Dotyczy: wytycznych technicznych do projektowania oświetlenia zewnętrznego przy ul. Akacjowej w Jastrzębiu -Zdroju.

Protokół z narady koordynacyjnej nr 18/2021
ODPIS dla sprawy G.6630.72.2021

Dotyczy: wniosku o naniesienie uzbrojenia terenu i uzgodnienia budowy oświetlenia ulicy Wiśniowej w Jastrzębiu-Zdroju w rejonie słupa 110 kV (nr 82). (TD/OGL/OMD/UB/KP/2199/2021)

Opinia: uzgodnienie lokalizacji słupów oświetlenia zewnętrznego przy ul. Wiśniowej w Jastrzębiu Zdroju na działce nr 551/62.

Jastrzębie Zdrój
ul. Akcyjowa, Wiśniowa
Skala 1:500

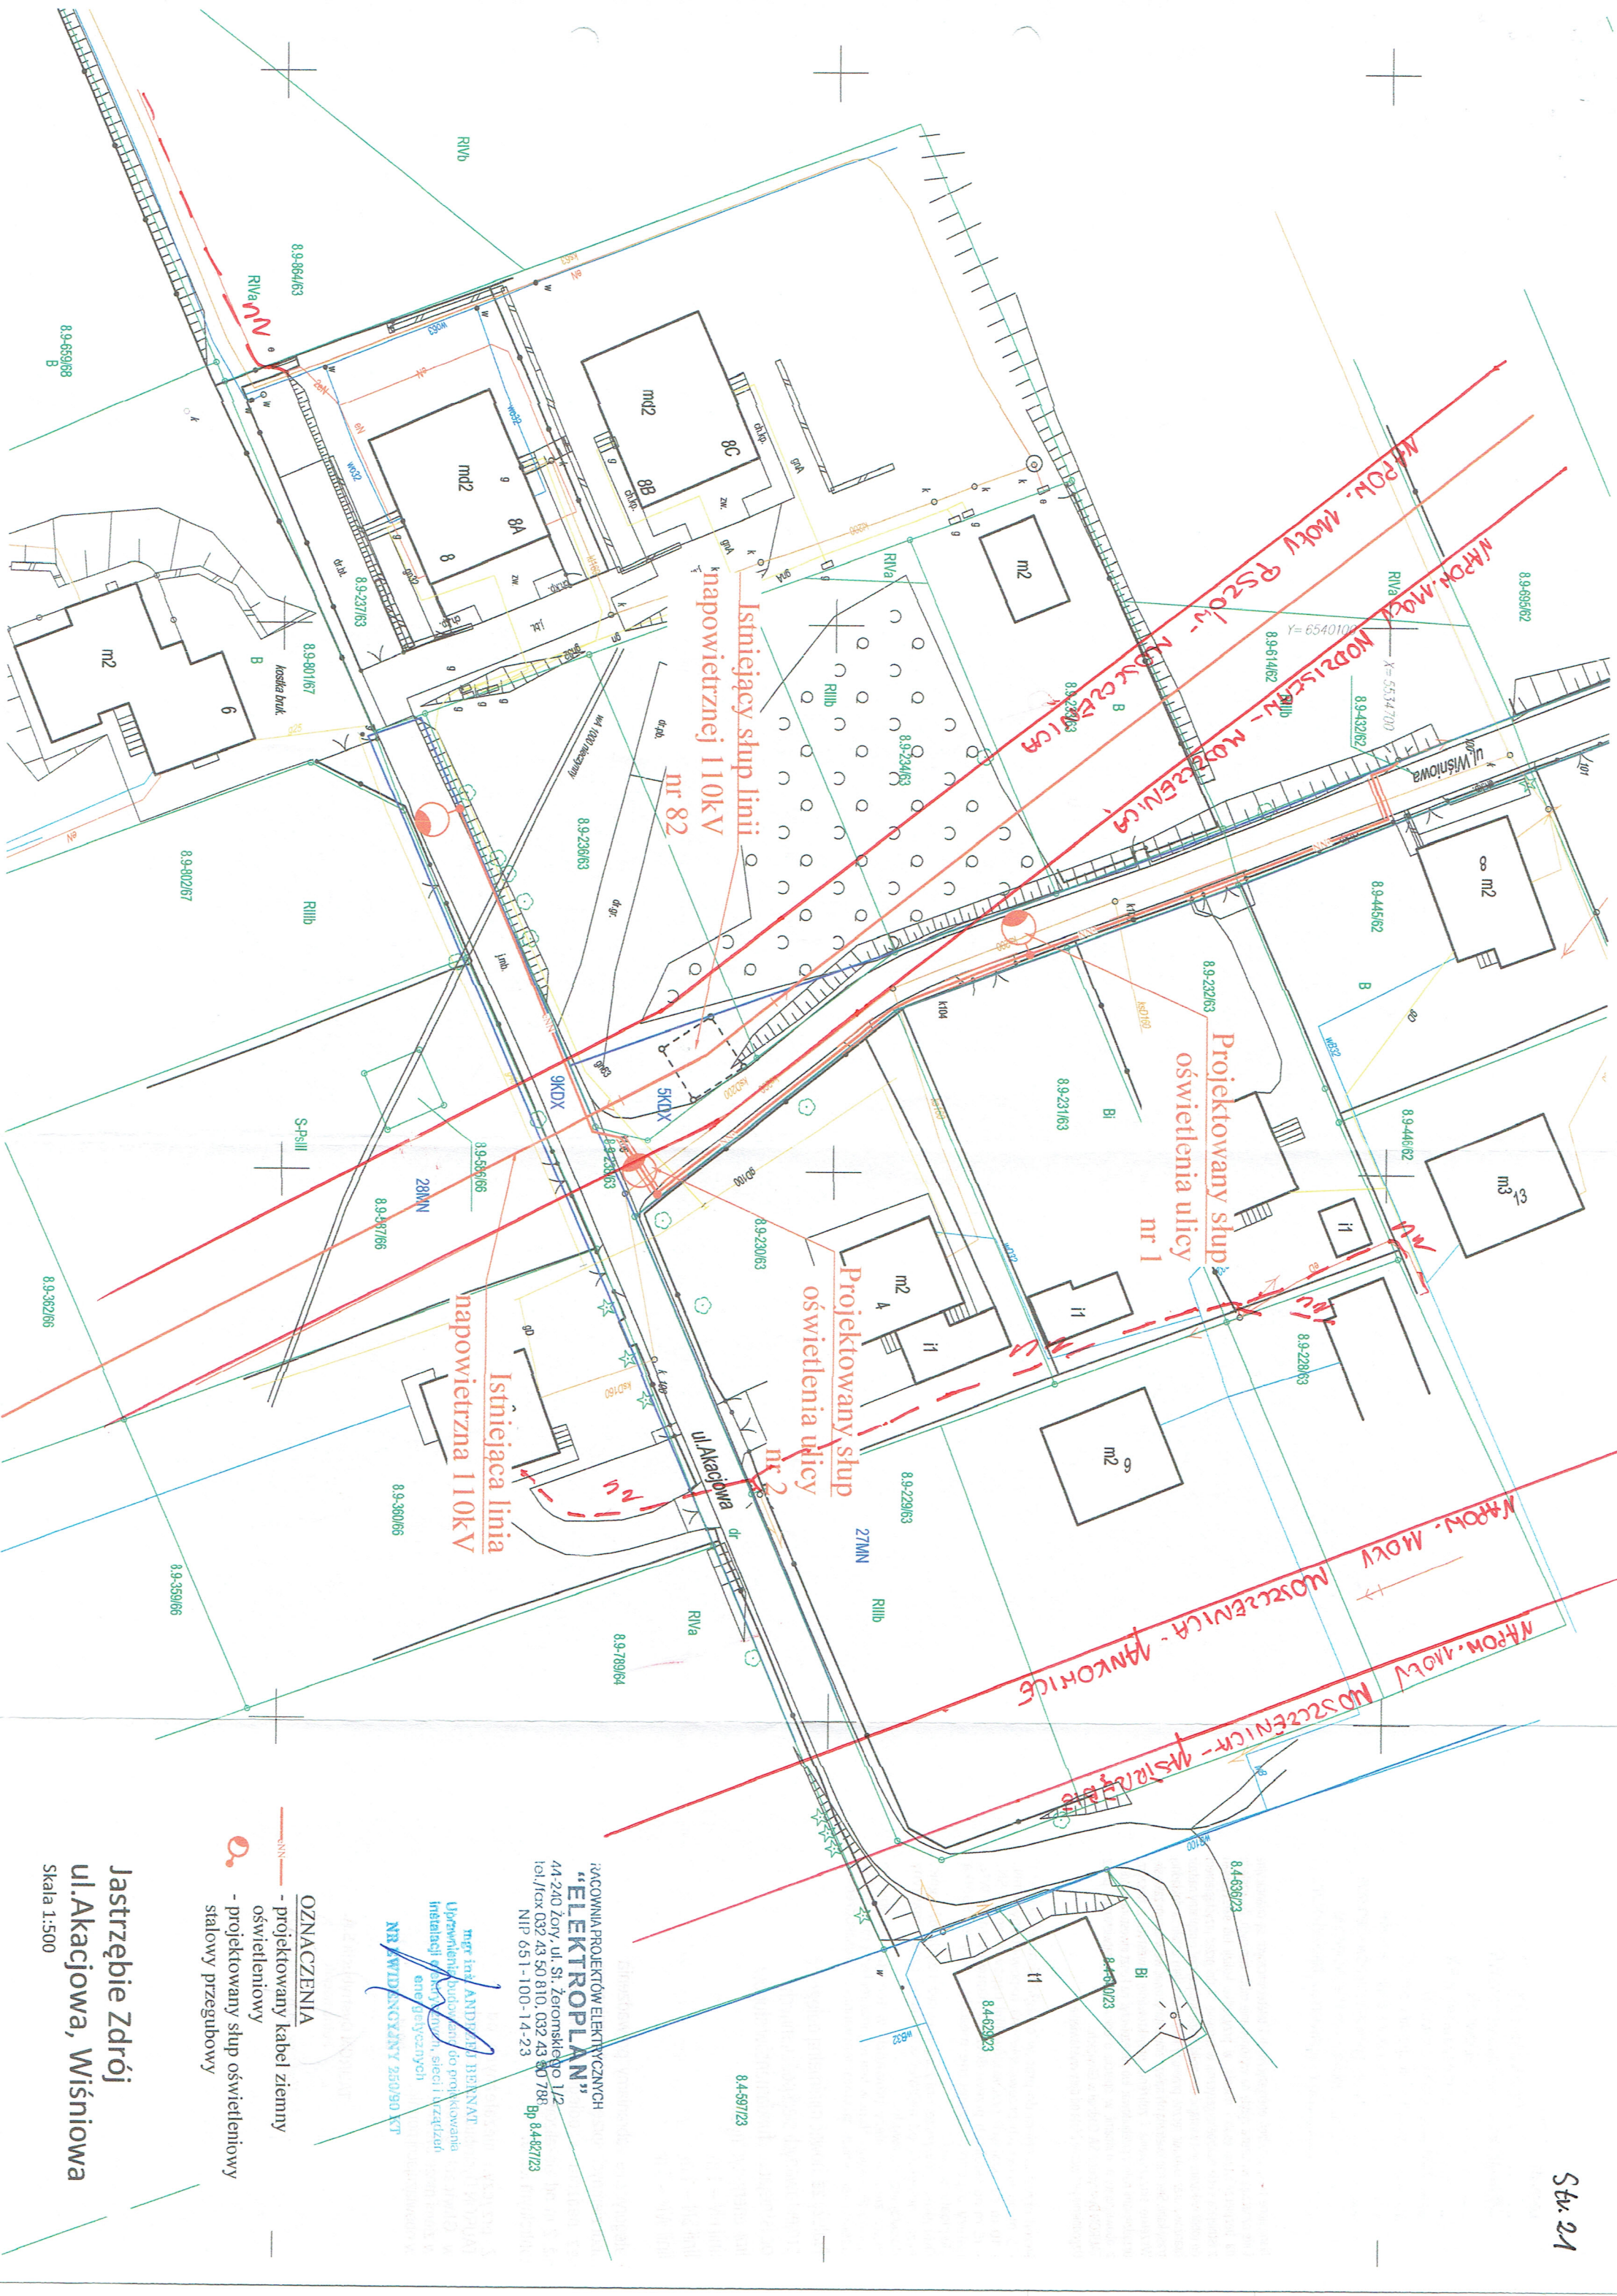
W oparciu o przedstawiony wniosek oraz dołączoną do wniosku dokumentację tj. analizę obliczeniową odległości izolacyjnych, mapkę orientacyjną, przekrój poprzeczny zabudowy słupa oświetleniowego nr 1 – rys nr 1, przekrój poprzeczny zabudowy słupa oświetleniowego nr 2 – rys nr 2, oraz projekt zagospodarowania terenu w zakresie spełnienia wymagań normatywnych projektowanego zagospodarowania terenu w stosunku do istniejących linii napowietrznych 110kV Pszów-Moszczenica / Wodzisław-Moszczenica przy słupie nr 82 zlokalizowanych w sąsiedztwie projektowanej inwestycji w rejonie ul Wiśniowej w Jastrzębiu Zdroju na działce nr 551/62 informujemy, że projektowany plan zagospodarowania ujęty we wnioskowanym zakresie w miejscach skrzyżowania i zbliżeń projektowanej inwestycji opiniujemy pozytywnie z następującymi uwagami:

6. Słupy oświetlenia zewnętrznego należy lokalizować w odległości poziomej większej niż 10m od rzutu poziomego skrajnych przewodów roboczych linii 110kV

7. W przypadku braku możliwości takiej lokalizacji słupów oświetleniowych, ich wysokość należy dobrać z zachowaniem warunku uzyskania odległości izolacyjnej 2,85m przy największym zwisie normalnym przy temperaturze pracy przewodów roboczych + 80 st C

8. **Słupy oświetlenia zewnętrznego, o których mowa w pkt 7 należy wyposażyć w przeguby umożliwiające obsługę eksploatacyjną bez użycia podnośników kosзовых**

9. Nie należy projektować nasadzeń roślinności wysokopiennej pod linią i w odległościach poziomych mniejszych niż 6,5 m od skrajnych przewodów linii 110 kV.

10. Metalowe elementy infrastruktury drogowej lub inne metalowe przedmioty usytuowane w miejscach skrzyżowań i w odległości mniejszej niż 14,5 m od skrajnych przewodów linii 110 kV należy uziemić.
